**Préavis de la Municipalité au
Conseil Communal**

N° 45 / 2016-2021

- 1. Adoption du plan de quartier (PQ) Les Uttins**
- 2. Adoption de la constitution d'une servitude de passage public à pied en faveur de la Commune de Crissier**
- 3. Adoption des emprises et rétrocessions de terrain - Décadastrations partielles et transferts aux domaines publics communal (DP118) et cantonaux (DP 21 et 32) parallèlement au projet de requalification routière sur la rue de Cossonay et rue de Timonet – Accessibilité au PQ Les Uttins**

Commune de Crissier
Plan de quartier « Les Uttins »
Examen préalable

PLAN & COUPES	Approuvé par la Municipalité Crissier, le Syndic		Secrétaire
	Soumis à l'enquête publique du au Au nom de la Municipalité Syndic		Secrétaire
	Adopté par le Conseil communal Crissier, le Président		Secrétaire
Dossier n°	1748		
Version du	26.04.2019		
PLAREL	Lausanne

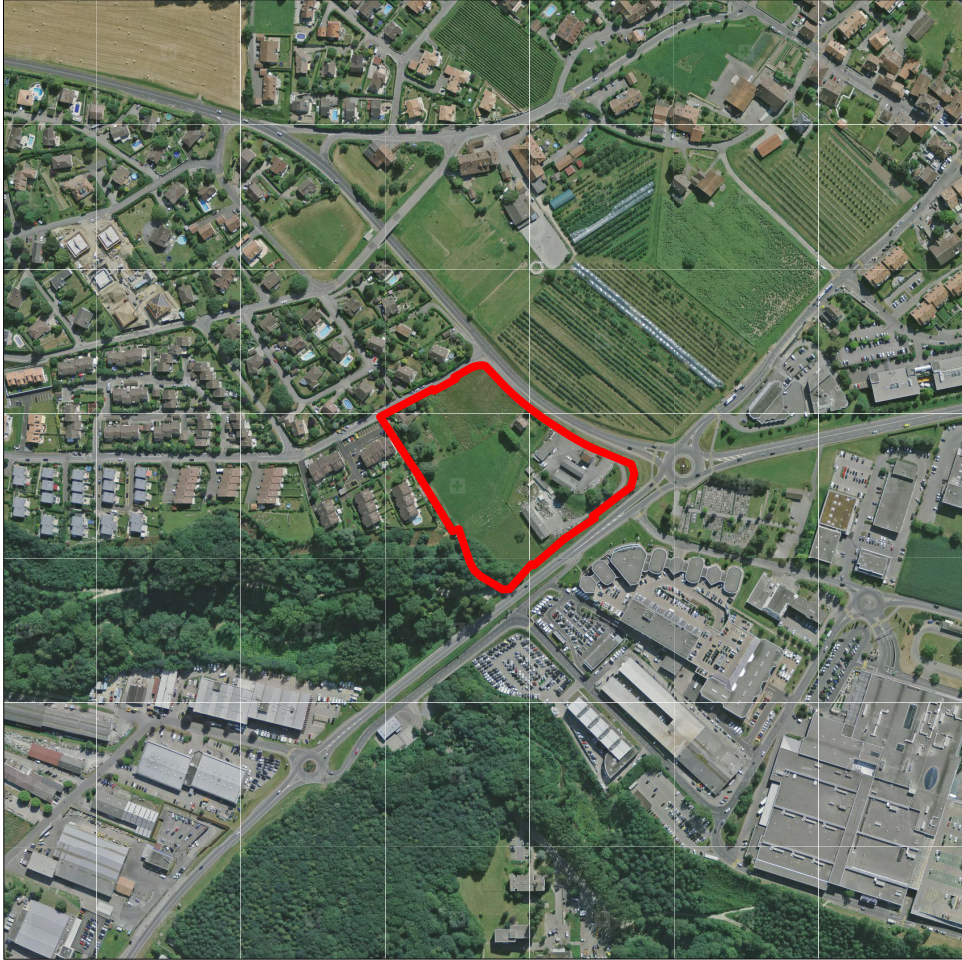
- Faire figurer sur le plan la continuité du cheminement de mobilité douce au droit de la passerelle conformément à la demande de la DGMR.

- Corriger le cartouche du géomètre.
- Rendre identique sur le plan et dans la légende la représentation de la bande d'empiétement des constructions.
- Améliorer la lisibilité des aires d'aménagements extérieurs de manière à faciliter le contrôle de l'application des règles du Plan de quartier sur le plan.
- Corriger sur les coupes l'altitude maximale des constructions au droit des césures dont l'altitude est limitée par le règlement : le gabarit possible doit être représenté correctement et ceci indépendamment de la représentation indicative des bâtiments qui en ce sens relève du rapport 47 OAT.
